## Mærkeordningen God Adgang

### Birkerød Idrætscenter

### Tilgængelighedsrapport 2024

#### **3.8.0.2-B Angiv hvilke trin der er markeret**

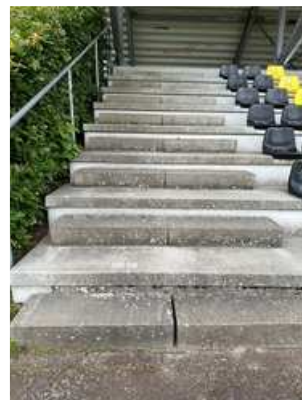
Det anbefales af hensyn til svagtseende, at det yderste af trinfladerne og trinforkanterne på alle trin på den udendørs trappe ved tilskuertribunen markeres med en kontrastfarve, der tydeligt afviger fra omgivelserne. Markeringen af trinene skal sikre, at trin ikke flyder ud i et for mennesker med nedsat syn, grå stær ol.

Det er især relevant her, hvor trinene ikke er ens og slutter forskelligt i siderne.

Ingen markering

Krav til markering af trin på udendørs trapper er omtalt i bygningsreglementet ([BR18 §49 stk. 2 punkt 7](#)).
